## CONSERVATOIRE DE PERPIGNAN

### MESURES EN CHANTIER DU 05/03/2015

## RESULTATS : AERIENS 102 vers 103 (Voir commentaires ci-après)

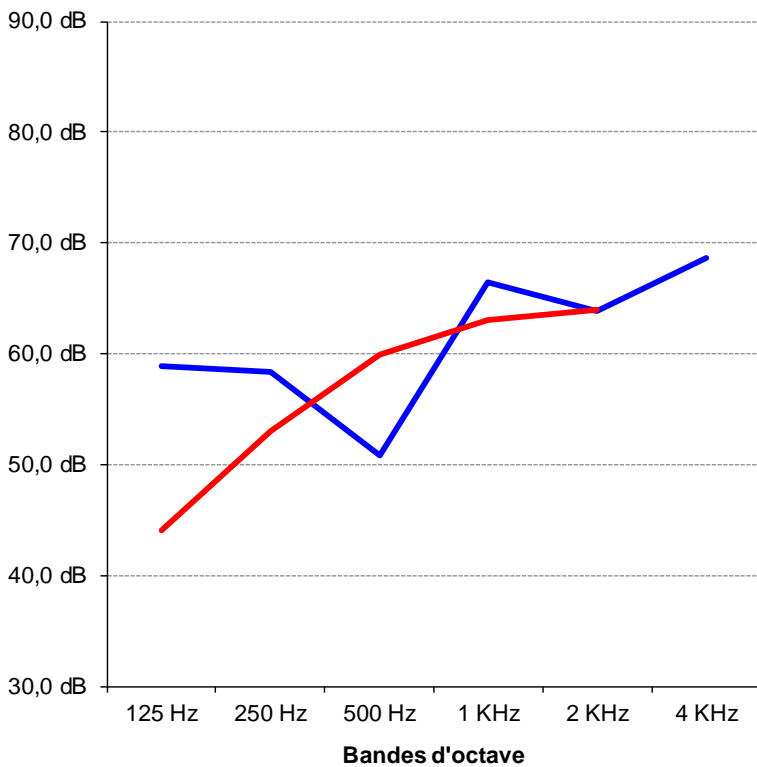
Les courbes d'isolements aux aériens (voir courbes 102 vers 101 et 102 vers 103) présentent 2 creux dans les bandes d'octave de 250 ou 500 hz et 2 kHz.

Le creux à 250 ou 500 Hz correspond à la transmission par les réseaux de ventilation du couloir : réseaux fermés par des tampons pendant la mesure. Ces creux seront absorbés par la mise en place et la finition des lots techniques : il est indispensable que le raccordement sur les grilles se fasse par un conduit souple absorbant (longueur minimale 1 m).

Le creux constaté à 2kHz provient des jointoiements des portes sur circulations : joints non comprimés, résidus de construction, seuils non étanches.....

# RESULTATS : IMPACTS 102 vers 101 (Voir commentaires ci-après)

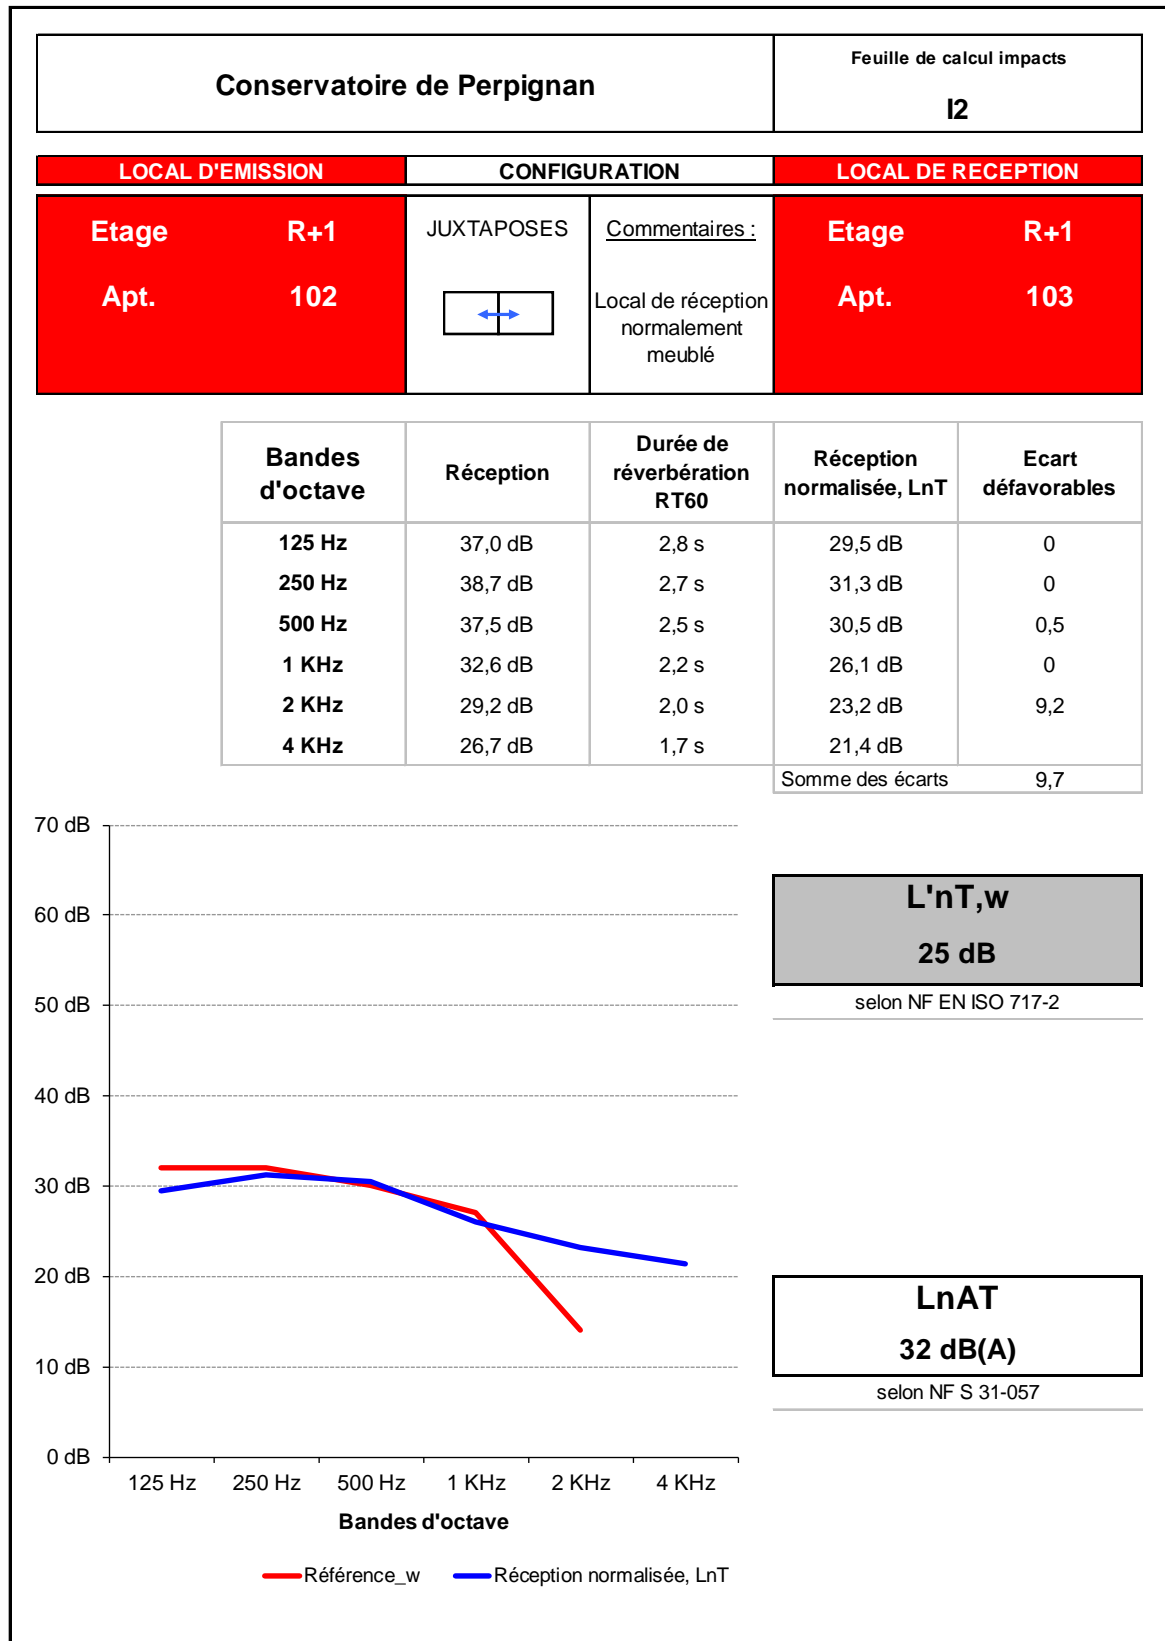
Le niveau à la machine à chocs (sans revêtement de sol) est à peine perceptible.
